总图比对

地下室一层修改区域比对

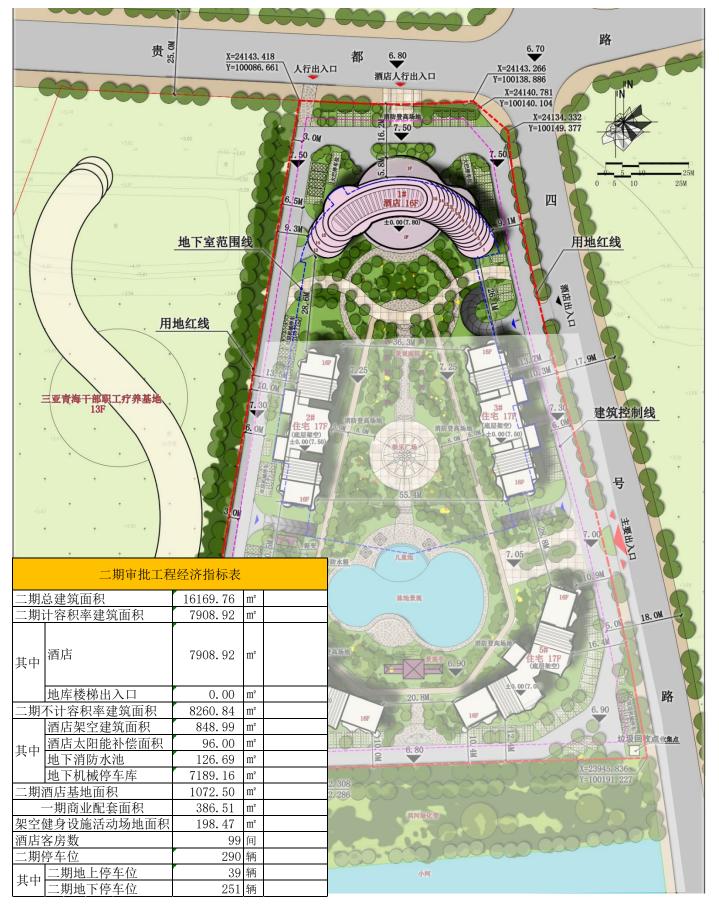
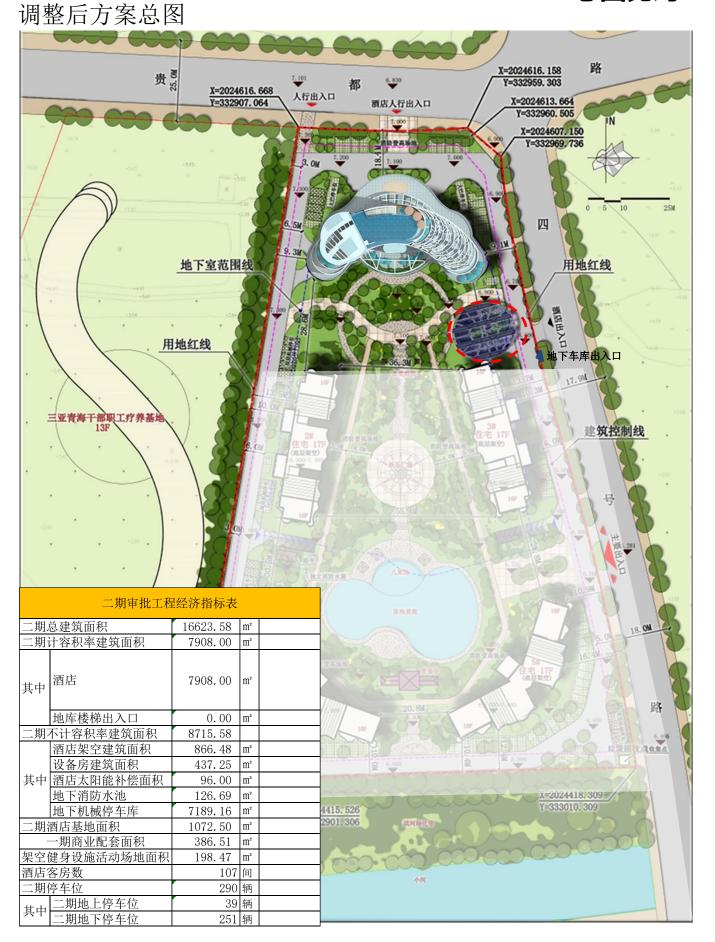
调整内容:

将原审批的屋顶太阳能集热板位置调整至地下车库出入口上方,并在屋顶设备用房上方设置露天游泳池。

调整内容:

- 1、将原南侧阳台扩宽改为走廊,将北侧走廊并入客房。
- 2、在屋顶设备用房上方设置露天游泳池,同时将屋顶太阳能集热板位置调整至地下车库出入口上方。
- 3、南侧增加一部室外钢结构楼梯。

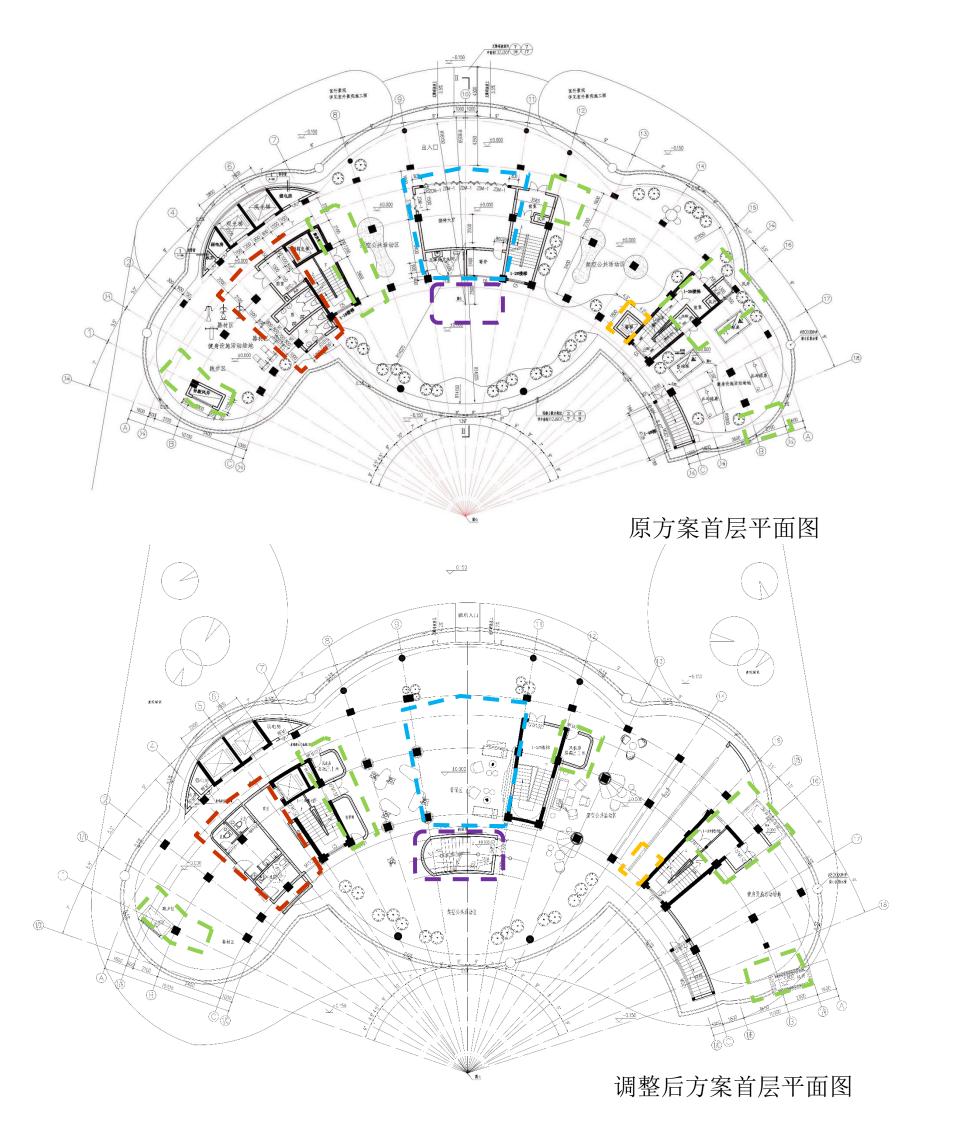
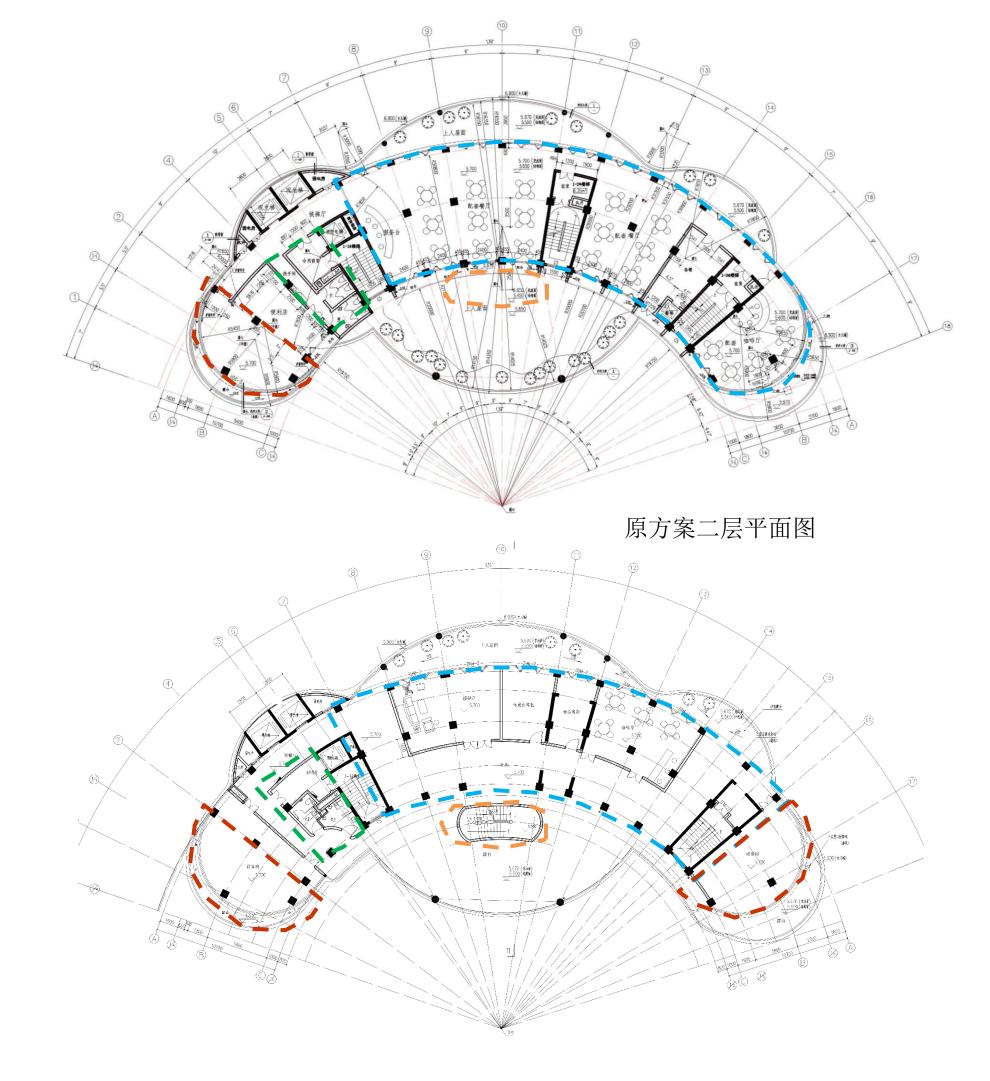
- 将原主厨房区域调整为中央空调机房、
 配套用房、男员工洗漱更衣间、女员工洗漱更衣间等。
- 2、将原布草间库房及弱电房消控室调整为 热水泵房及配套用房。
- 3、将原管家部调整为配电小间及排风机。
- 4、将工程部调整消控室,废物管理处调整为弱电机房。
- 5、原餐梯取消。

调整后方案二层平面图

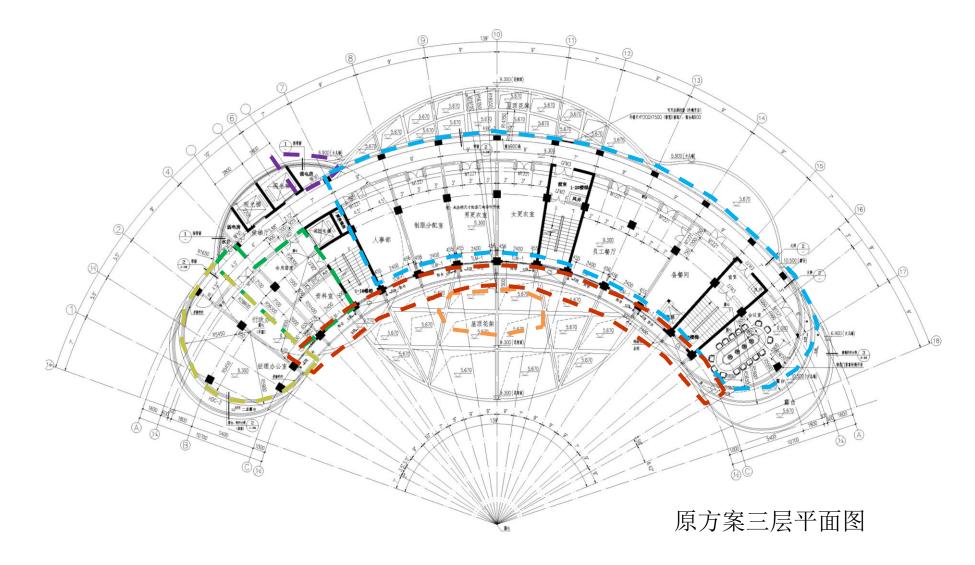
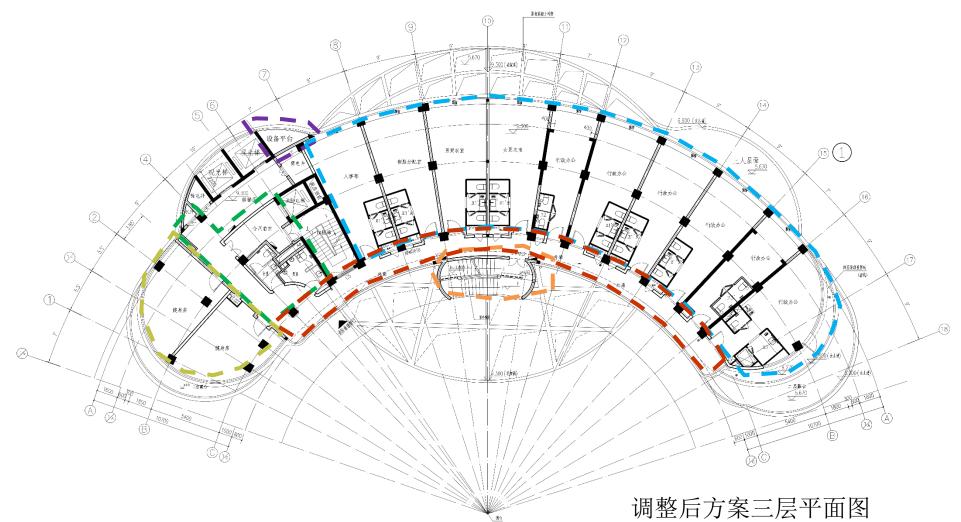
- 1、将原西侧的便利店及东侧的咖啡厅分别调整为设备房。
- 2、将原配套餐厅调整为接待厅、休息会客区、咖啡厅等。
- 3、南侧增加一部室外钢结构楼梯。
- 4、优化调整卫生间功能布局。

四层至十五层比对

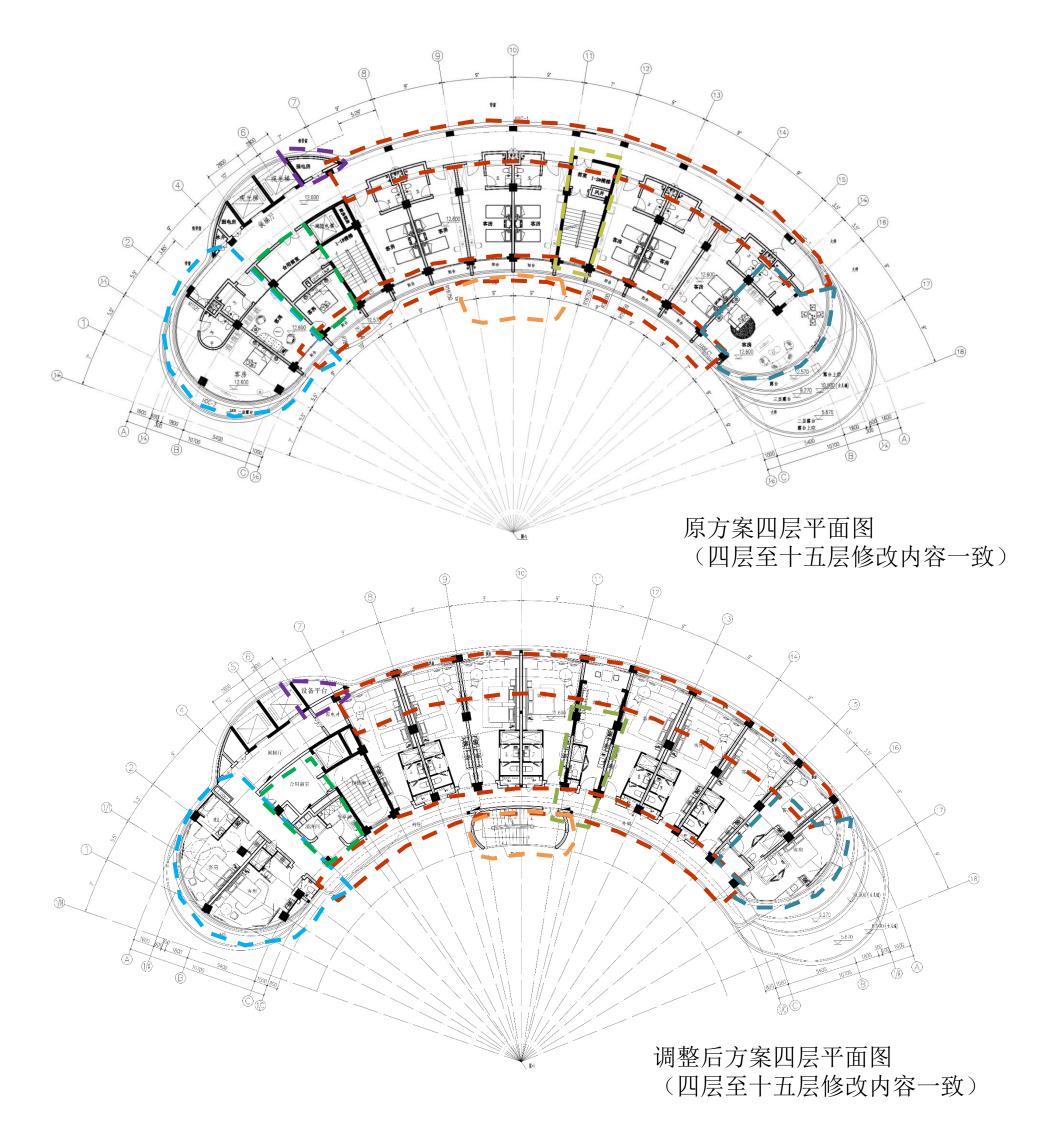
- 1、将原北侧外廊封闭调整为功能房间,原南侧阳台调整为外廊,同时扩大外廊。
- 2、东侧两间客房优化房间内部布局。
- 3、将原楼梯间调整为客房。
- 4、南侧增加一部室外钢结构楼梯。
- 5、将原部分强电井调整为设备平台。
- 6、在西侧客房原入口处新增一条连接外廊及电梯厅的通道,并优化西侧客房布局。
- 7、将原客房调整为消洗间及布草间。

十六层比对

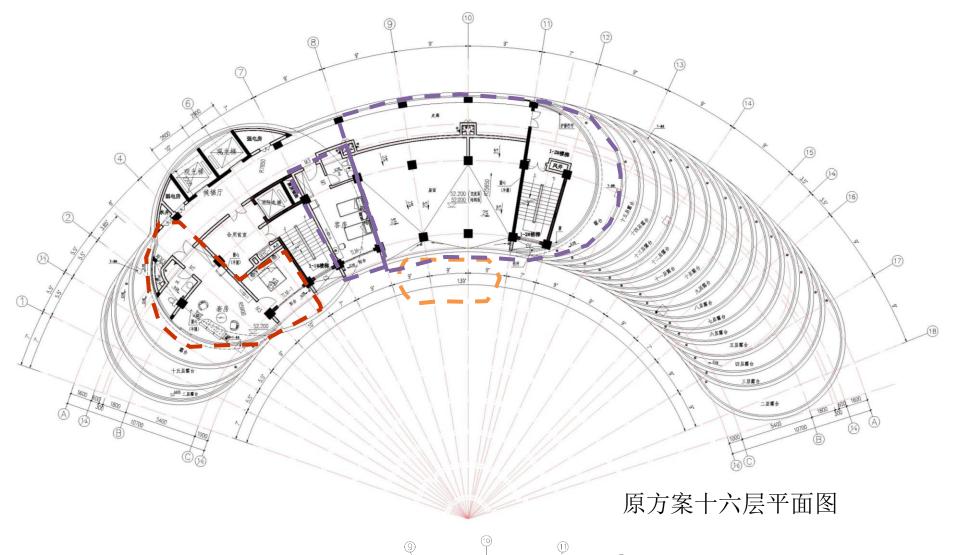
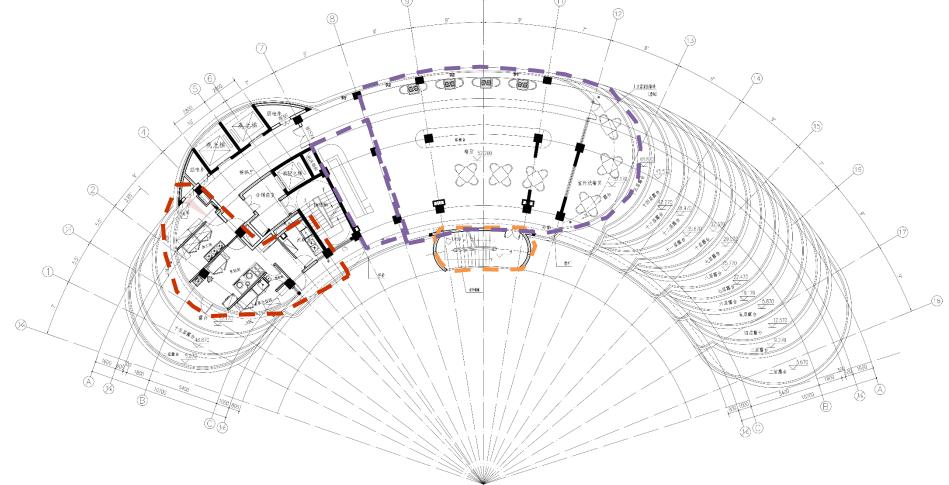
- 1、将原客房、楼梯及露台调整为餐厅。
- 2、将西侧原套房调整为厨房操作间。
- 3、南侧增加一部室外钢结构楼梯。

屋顶层比对

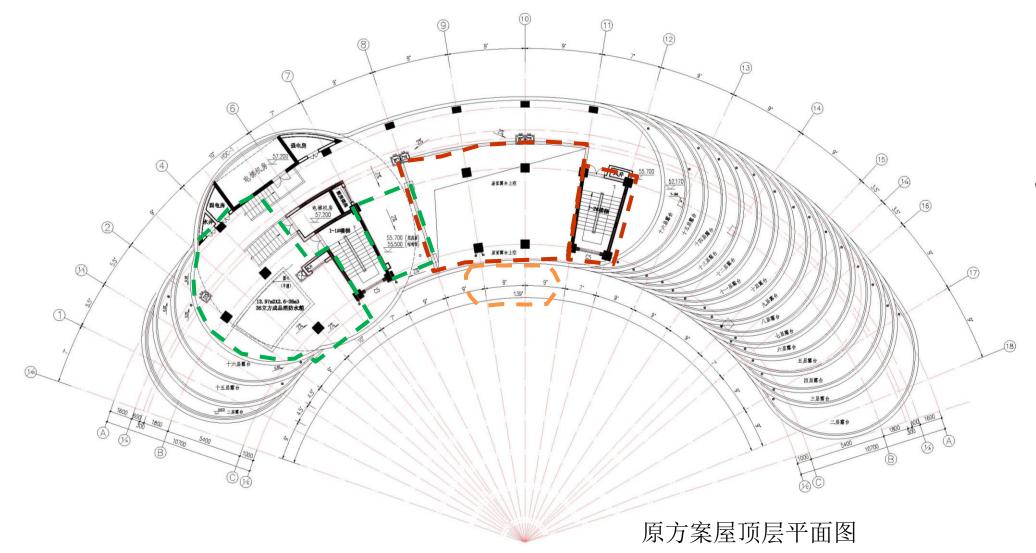
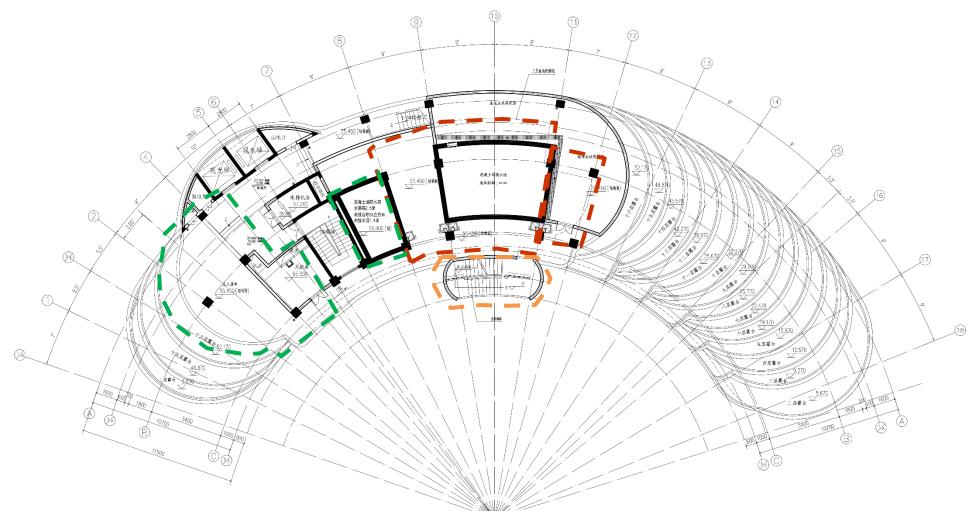
- 1、将原楼梯间及屋面露台调整为屋顶泳池的设备用房,并在屋顶设备房上方设置露天游泳池。
- 2、南侧增加一部室外钢结构楼梯。
- 3、将原成品消防水箱移到1#楼梯东侧位置, 同时原消防水箱位置调整为风机房及候梯厅。
